改善箇所説明図

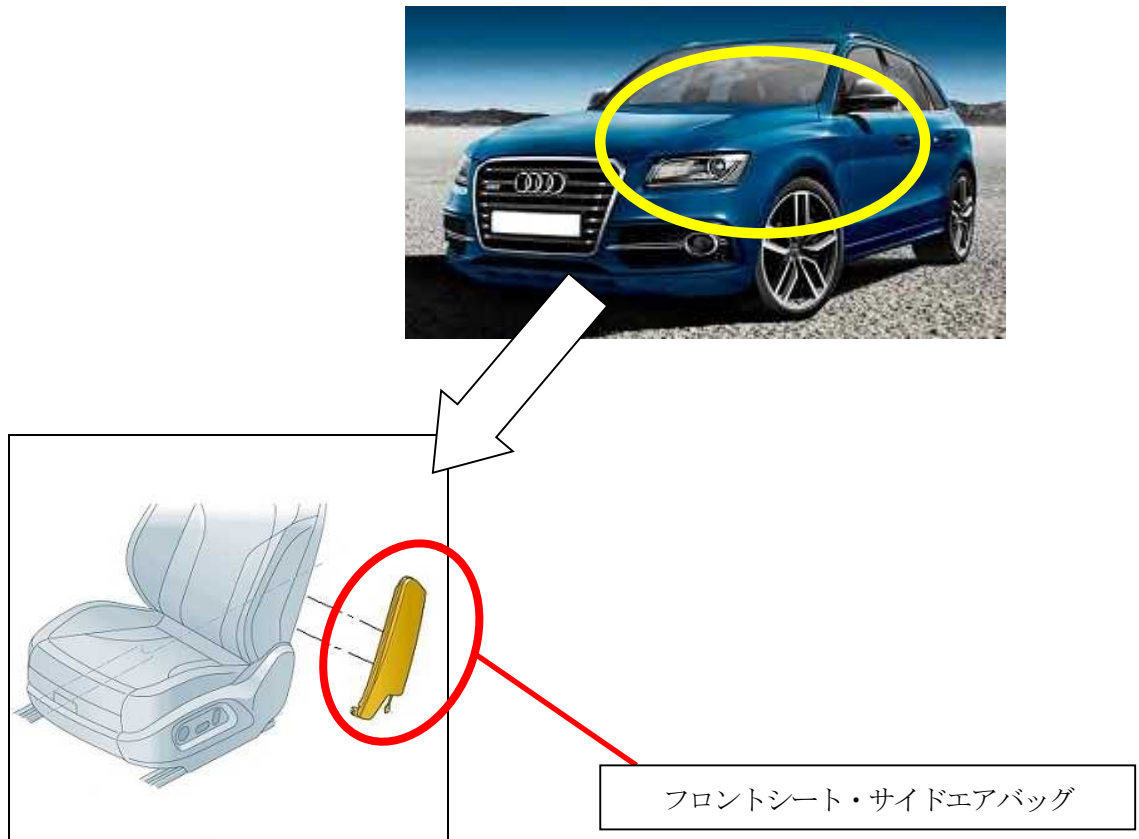
基準不適合発生箇所

運転席及び助手席のサイドエアバッグのインフレーター（膨張装置）において、製造が不適切なため、エアバッグ展開時にインフレーター容器が破損して構成部品が飛散し、乗員が負傷するおそれがある。

改善の内容

全車両、サイドエアバッグのインフレーターを良品に交換する。

識別：車両識別プレートの下側に、黄色で直径 5mm 程度のマークを塗布する。
